**Европейская экономическая комиссия****Комитет по внутреннему транспорту****Всемирный форум для согласования правил
в области транспортных средств****Рабочая группа по общим предписаниям,
касающимся безопасности****Сто двадцать седьмая сессия**

**Правила № 118 ООН (огнестойкость материалов
внутренних элементов оборудования)****Предложение по дополнению 1 к поправкам серии 01
к Правилам № 118 ООН (огнестойкость материалов
внутренних элементов оборудования)****Представлено экспертом от Европейской ассоциации поставщиков
автомобильных деталей***

«Пример 2

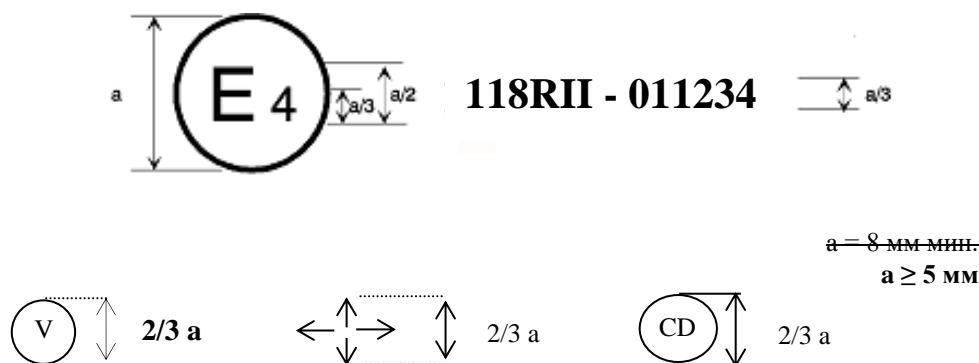
Пример 2 изменить следующим образом:

4. В предложении также уточняются размеры (отсутствующие) условного обозначения — за счет добавления **2/3a** справа от него — в нынешнем примере 2.

Приведенный выше знак официального утверждения, проставленный на элементе оборудования, указывает, что этот тип элемента оборудования официально утвержден в Нидерландах (E 4) на основании части II Правил № 118 ООН под номером официального утверждения 011234. Первые две цифры (01) номера официального утверждения указывают, что официальное утверждение было предоставлено в соответствии с требованиями поправок серии 01 к Правилам № 118 ООН.

«Пример 3

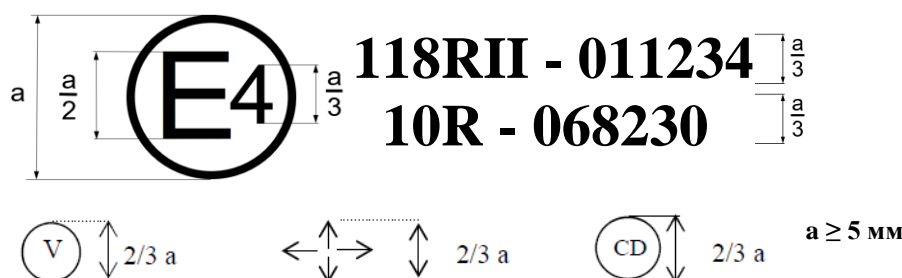
Включить новый пример 3 следующего содержания:

Приведенный выше знак официального утверждения, проставленный на элементе оборудования, указывает, что этот тип элемента оборудования официально утвержден в Нидерландах (E 4) на основании части II Правил № 118 под номером официального утверждения 011234 и Правил № 10¹ под номером официального утверждения 068230.

Первые две цифры номера официального утверждения указывают, что на момент предоставления соответствующих официальных утверждений Правила № 118 ООН включали поправки серии 01, а Правила № 10 ООН — поправки серии 06.
